GARA A PROCEDURA APERTA PER L’AFFIDAMENTO DI UN ACCORDO QUADRO PER LA FORNITURA DI SERVIZI CLOUD IAAS E PAAS IN UN MODELLO DI EROGAZIONE PUBBLICO NONCHÉ PER LA PRESTAZIONE DI SERVIZI CONNESSI, SERVIZI PROFESSIONALI DI SUPPORTO ALL’ADOZIONE DEL CLOUD, SERVIZI PROFESSIONALI TECNICI PER LE PUBBLICHE AMMINISTRAZIONI – ID 2213

ERRATA CORRIGE n. 4

CHIARIMENTI – TRANCHE III

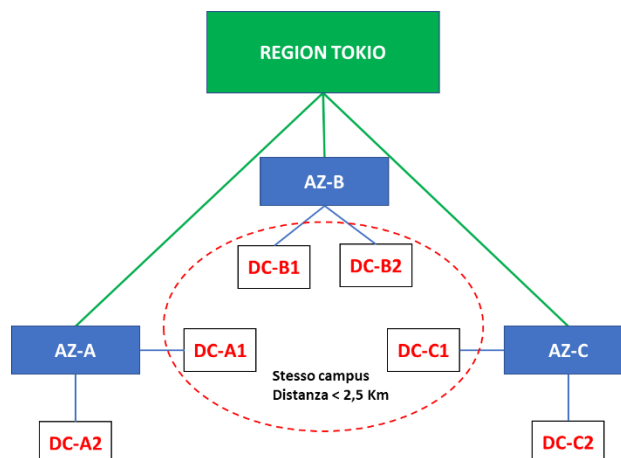
940	<p>I Tranche Chiarimenti e Errata Corrigere n. 2 – chiarimento ID 391 ed ID 393 e II Tranche Chiarimenti e Errata Corrigere n. 3 – chiarimento ID 610</p>	<p>DOMANDA: l’errata corrigere n. 2 ha introdotto, al par. 2.2 del Capitolato Tecnico Speciale Lotto 1 (Allegato 16A), il requisito minimo per cui “Ogni Region sarà composta da una o più Availability Zone ciascuna ad una distanza minima dall’altra pari a 2,5km” riportando quanto richiesto con il chiarimento ID 391 al fine del soddisfacimento del requisito migliorativo R1 relativo alla numerosità delle Availability Zone offerte dal Concorrente per ciascuna Region.</p> <p>Nella successiva tranche di chiarimenti, con la risposta al chiarimento ID 610, è stato confermato che, nel caso in cui ciascuna Availability Zone di ogni Region parte dell’offerta sia costituita da uno o più Data Center, il requisito minimo introdotto con l’errata corrigere n. 2 è comunque soddisfatto se esiste sempre uno qualsiasi dei Data Center in cui si sviluppa una Availability Zone la cui distanza sia almeno pari a 2,5 Km da uno qualsiasi dei Data Center in cui si sviluppa un’altra Availability Zone della stessa Region.</p> <p>È evidente che la risposta al chiarimento ID 610 ha ulteriormente modificato il requisito minimo introdotto con l’errata corrigere n. 2.</p> <p>Infatti, il Capitolato Tecnico non prevede, né come requisito minimo né come requisito migliorativo, la necessità di distribuire tutte le Availability Zone di ogni Region parte dell’offerta in più Data Center, pertanto il chiarimento ID 610 permette il rispetto del requisito minimo relativo alla distanza minima di 2,5 Km anche in situazioni del tutto illogiche che vengono supportate dal seguente esempio. Si ipotizza un CSP le cui Region siano costituite da 3 Availability Zone distribuite in soli 2 Data Center (DC-A e DC-B) distanti tra di loro almeno 2,5 Km:</p> <ul style="list-style-type: none"> • Availability Zone 1: distribuite tra il DC-A ed il DC-B; • Availability Zone 2: distribuita solo nel DC-A; • Availability Zone 3: distribuita solo nel DC-B.

Dalla figura precedente è evidente che tutte le AZ rispettano il requisito della distanza maggiore di 2,5 Km tra almeno uno dei Data Center che le ospitano visto che:

- AZ1 dista più di 2,5 Km dalla AZ2 per il tramite del DC-B dove si estende per una quota parte (AZ1-B);
- AZ1 dista più di 2,5 Km dalla AZ3 per il tramite del DC-A dove si estende per una quota parte (AZ1-A);
- AZ2 dista più di 2,5 Km dalla AZ3 visto che entrambe le AZ si estendono in singoli Data Center fra di loro distanti 2,5 Km.

La distribuzione di Availability Zone sopra rappresentata permetterebbe comunque al CSP/Concorrente di poter offrire in risposta al requisito migliorativo R1 una numerosità di AZ superiore a 2 ottenendo il punteggio massimo per questo criterio.

Considerato che un'Amministrazione Contraente, per il tramite della CMP, può esclusivamente scegliere la Region e l'Availability Zone in cui attivare uno dei servizi richiesti ma non può assolutamente scegliere il Data Center in cui attivarlo oppure spostarlo (nell'esempio sopra riportato è possibile scegliere la AZ1 e non il DC-A oppure il DC-B), è evidente come allo stato attuale esistono situazioni in cui non è rispettato il requisito minimo della distanza tra le Availability Zone non avendo le Amministrazioni Contraenti la certezza di poter distribuire i propri servizi alla distanza minima richiesta dal Capitolato Tecnico ma dovendosi solo affidare allo SLA di disponibilità offerto (Uptime).

Si chiede, per quanto sopra rappresentato, di eliminare il requisito relativo alla distanza minima tra le Availability Zone introdotto con l'errata corrige n. 2 e ritornare alla formulazione originaria del Capitolato Tecnico confermata anche da quanto riportato nella risposta di chiarimento ID 393 per cui "Si conferma che ogni "Availability zone" di una stessa Region deve avere alimentazione elettrica, cooling e network indipendenti da tutte le altre "Availability zone" all'interno della stessa Region".

In caso di risposta negativa, si chiede di confermare che, per evitare lo scenario sopra riportato, è possibile offrire Availability Zone distribuite tra uno o più Data Center solo se è rispettato il requisito minimo della distanza di 2,5 Km tra tutti i Data Center in cui è distribuita una AZ e tutti i Data Center in cui sono distribuite le restanti AZ della stessa Region.

È del tutto evidente, infine, come il caso di esempio sopra proposto sia solo una delle possibili combinazioni, nella figura sottostante si evidenzia come anche in presenza di più Data Center per Availability Zone si ricade nella situazione per cui Data Center di Availability Zone diverse possono trovarsi fisicamente ad una distanza inferiore a 2,5 km.

Per ulteriormente precisare la risposta al chiarimento ID 610, deve sempre essere garantita la distanza di 2,5km tra tutti i Data Center in cui è distribuita una AZ e tutti i Data Center in cui sono distribuite le restanti AZ della stessa Region, così come disciplinato nel Capitolato tecnico speciale Lotto 1.
